IC3
LANÇO CHAMUSCA / ALMEIRIM

**ANÁLISE COMPARATIVA DE
SOLUÇÕES NA TRAVESSIA DO
CASAL DO COUTO**

NOTA TÉCNICA B

ADITAMENTO

Designação:
PLANTA DE CONDICIONANTES

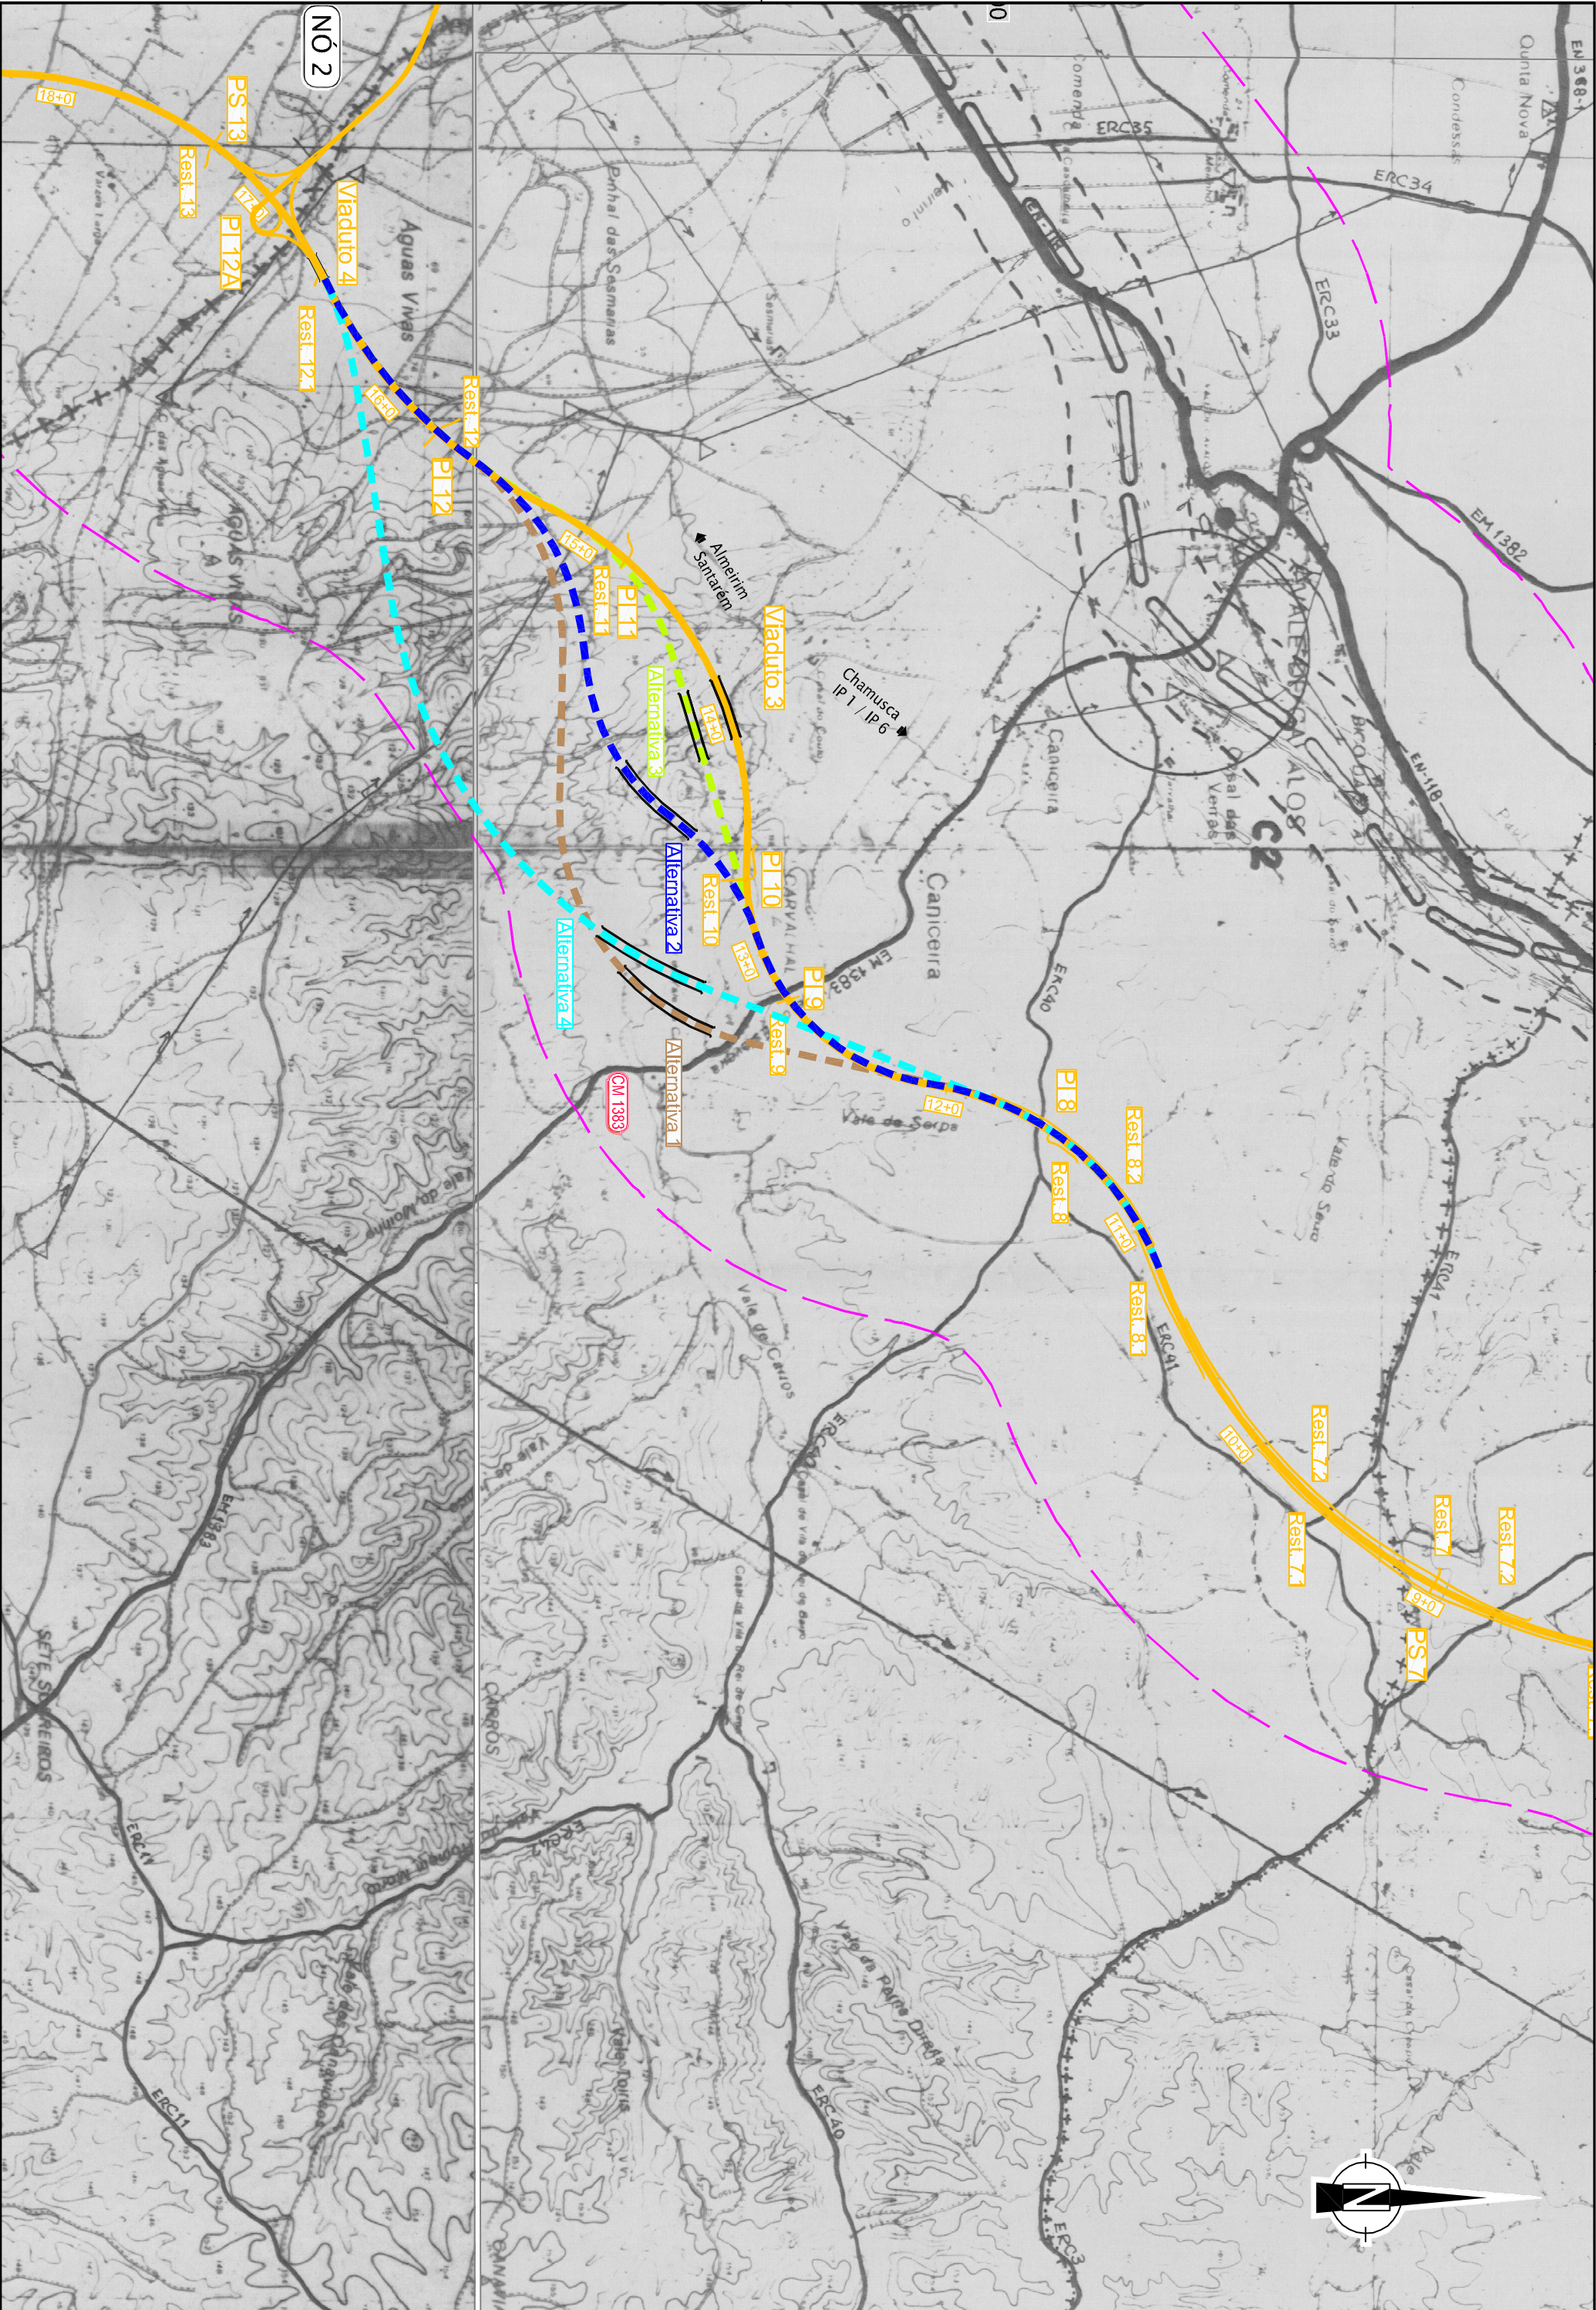
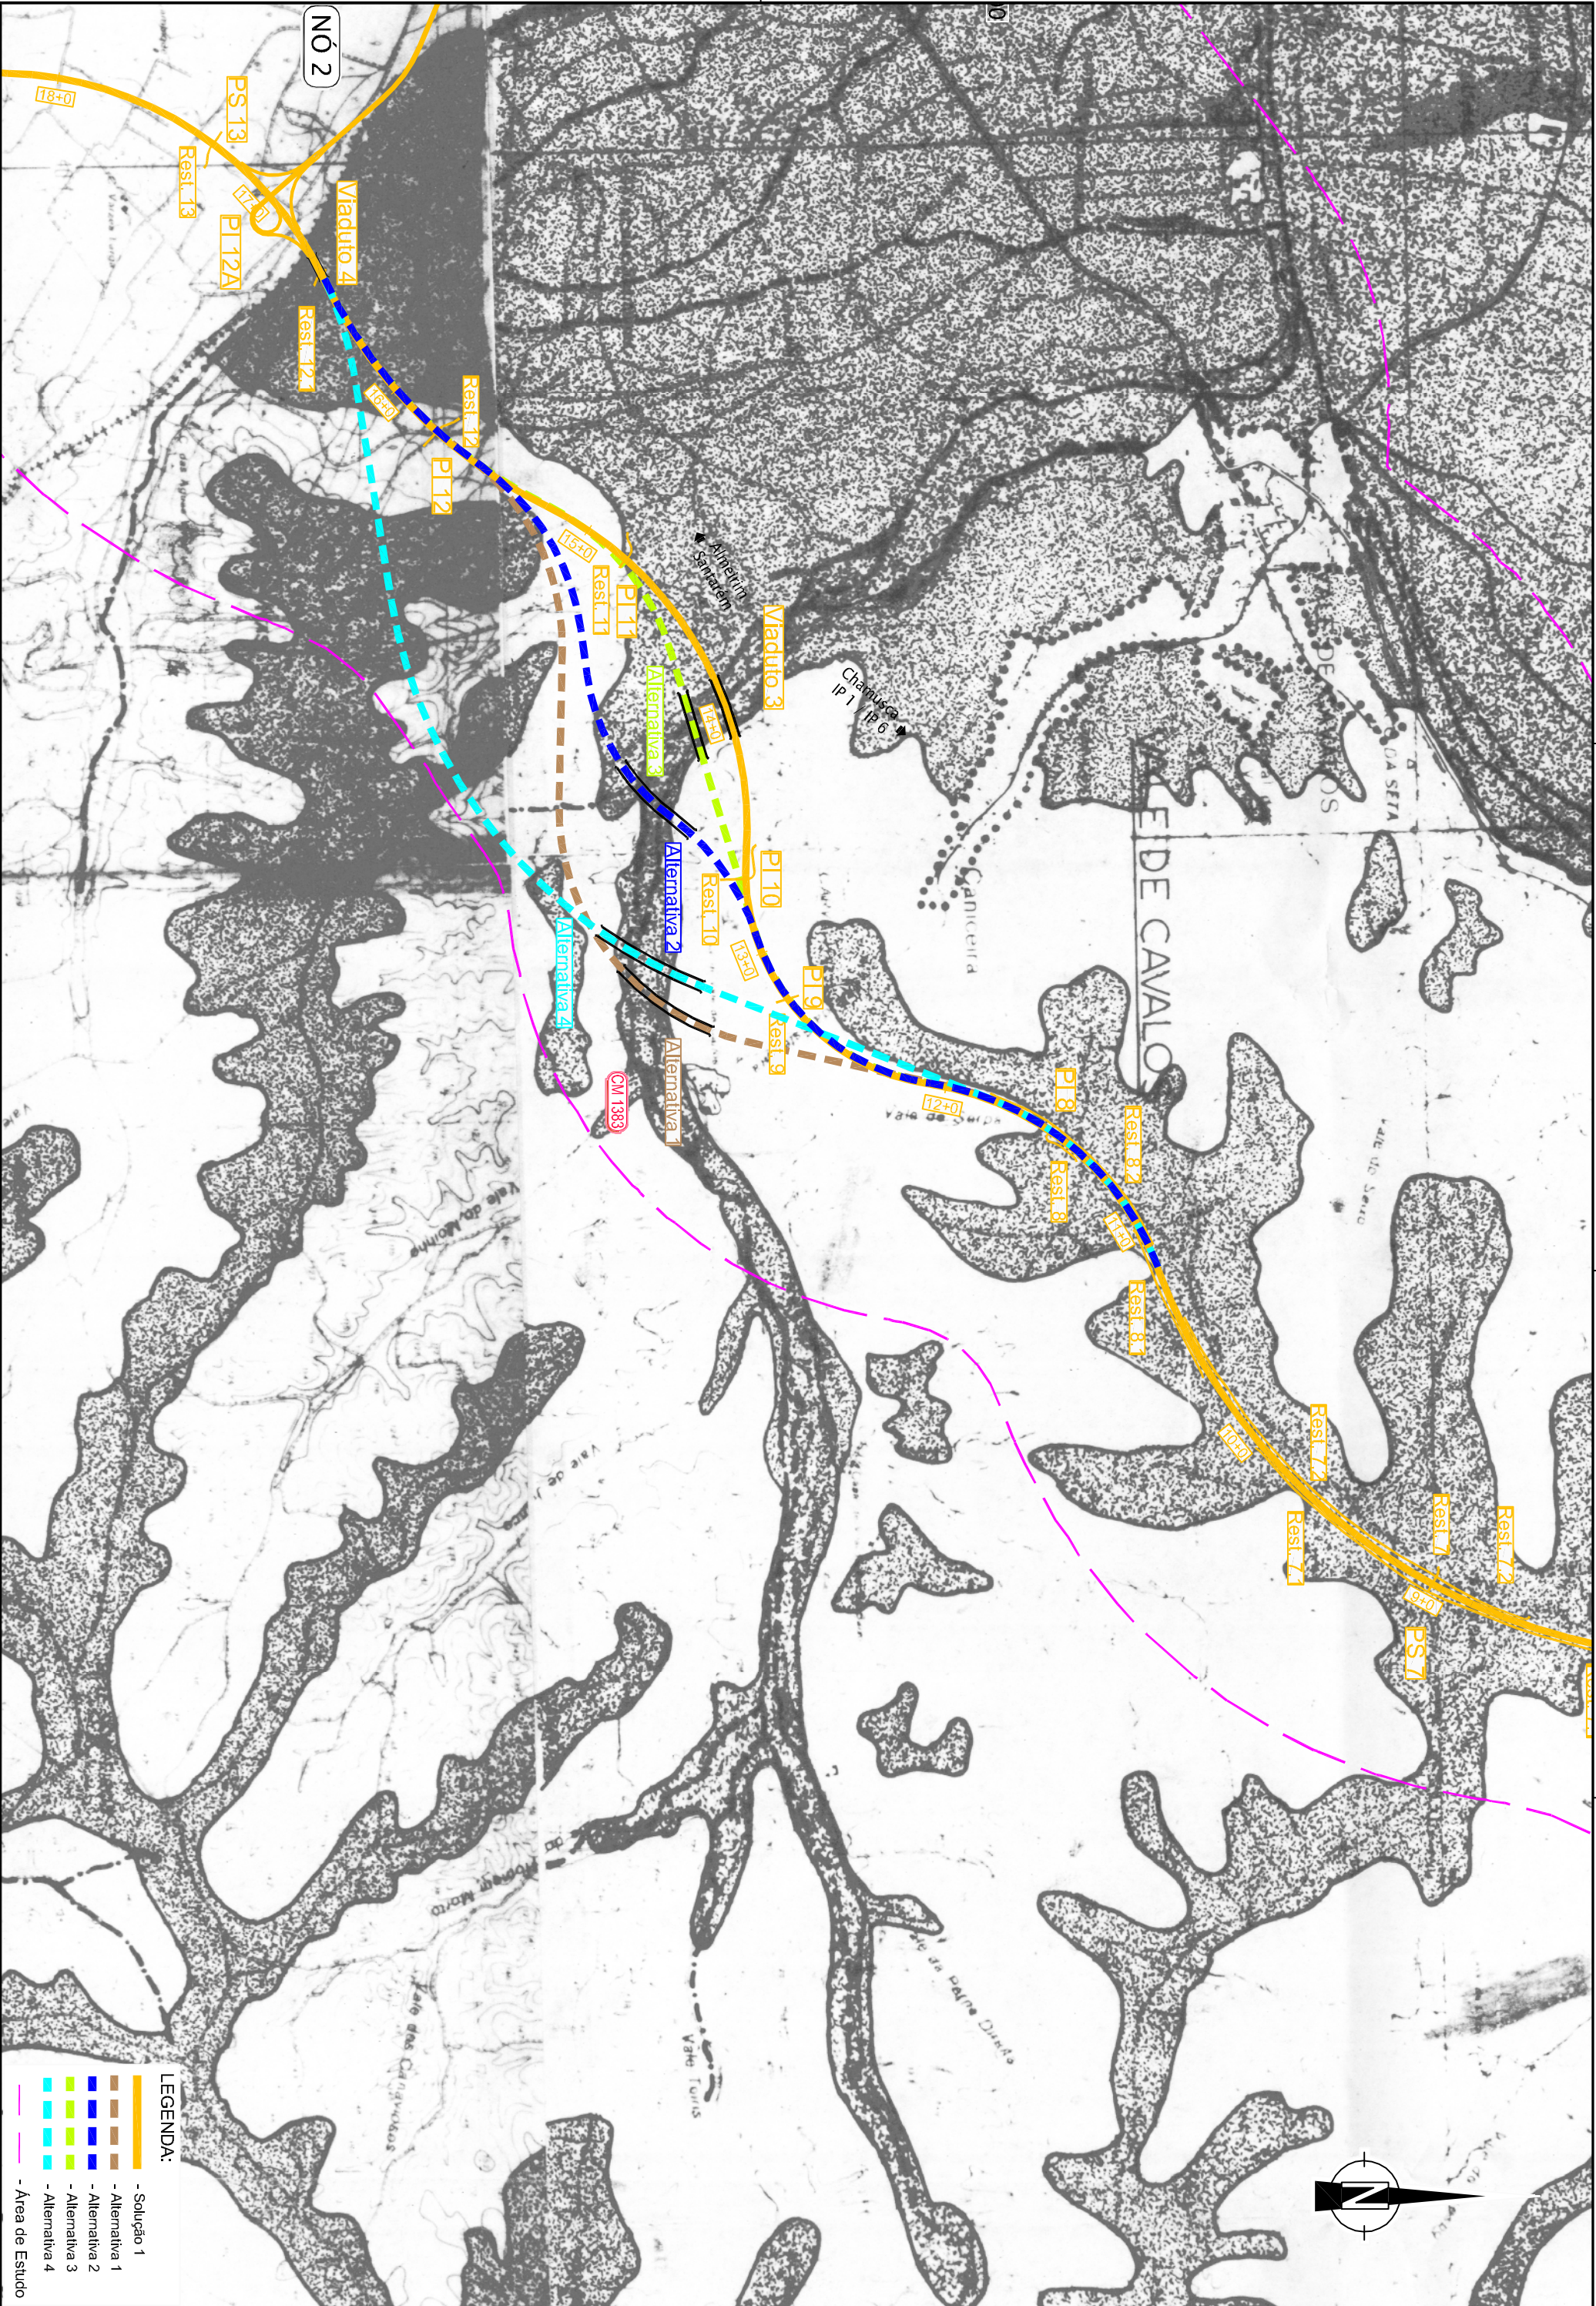
2.2 INTEGRAR EXTRACTOS DAS CARTAS DE CONDICIONANTES DO PDM DA CHAMUSCA EM VIGOR, COM AS ALTERNATIVAS EM ESTUDO ASSINALADAS, E RECTIFICAR TODAS AS APRECIACÕES EFECTUADAS NO DOCUMENTO A ESTES ELEMENTOS CARTOGRAFICOS, TENDO COMO REFERÊNCIA AS TERMINOLOGIAS NELE UTILIZADAS. DE DESTACAR , A TÍTULO DE EXEMPLO, QUE A APRECIACÃO EFECTUADA ÀS ÁREAS DE MONTADO DEVE RECORRER TAMBÉM – E NESTE DESCRITOR ESSENCIALMENTE – A UMA DAS CARTAS DE CONDICIONANTES DO PDM DA CHAMUSCA

2. Integrar extractos das Cartas de Condicionantes do PDM da Chamusca em vigor, com as alternativas em estudo assinaladas, e rectificar todas as apreciações efectuadas no documento a estes elementos cartográficos, tendo como referência as terminologias neles utilizadas. De destacar, a título de exemplo, que a apreciação efectuada às áreas de montado deve recorrer também – e neste descritor essencialmente – a uma das Cartas de Condicionantes do PDM da Chamusca;

No **Anexo 3** apresentam-se os extractos das Cartas de Condicionantes do PDM da Chamusca, 2 – RAN, REN e Montado e 1 – Servidões Administrativas, com as alternativas em estudo assinaladas.

Assim, ao longo do traçado proposto pela Alternativa 1 são afectados 0,8 ha de RAN e 16,0 ha de REN.

O traçado proposto pela Alternativa 2 implica a afectação de 0,7 ha de RAN bem como 12,1 ha de REN.

Ao longo do traçado da Alternativa 3 afectar-se-á 0,6 ha de RAN e 12,4 ha de REN.

Por último, ao longo do traçado proposto pela Alternativa 4 dar-se-á a afectação de 1,2 ha de RAN e 18,4 ha de REN.

O impacto inerente à afectação de áreas contempladas na RAN e na REN assume-se mais significativo na Alternativa 4, com 1,2 ha de RAN e 18,4 ha de REN afectadas ao longo do traçado. Segue-se a Alternativa 1, depois as Alternativas 1 e 3 com valores muito aproximados entre si. Refere-se o facto da área de RAN afectada pelas diversas alternativas propostas reportar-se ao atravessamento do Vale de Carros, o qual, será realizado através de viaduto, pelo que, não haverá afectação directa e permanente desta área.

Além das referidas condicionantes, a análise da Carta de Condicionantes do PDM da Chamusca permite verificar ainda a afectação de áreas de Montado de Sobro: 7,0 ha na Alternativa 1, 8,5 ha na Alternativa 2, 7,3 ha na Alternativa 3 e 5,2 ha na Alternativa 4. A Alternativa 4 revela-se assim a mais favorável, seguindo-se a Alternativa 1, a Alternativa 3 e por fim a Alternativa 2.

Em qualquer uma das alternativas ocorre ainda o atravessamento da EM1383 e respectiva servidão com o seu restabelecimento a fazer-se interiormente ao IC3 e de uma linha de média tensão, cujo restabelecimento será também assegurado em qualquer dos casos pelo projecto, não constituindo impedimento à sua implantação.
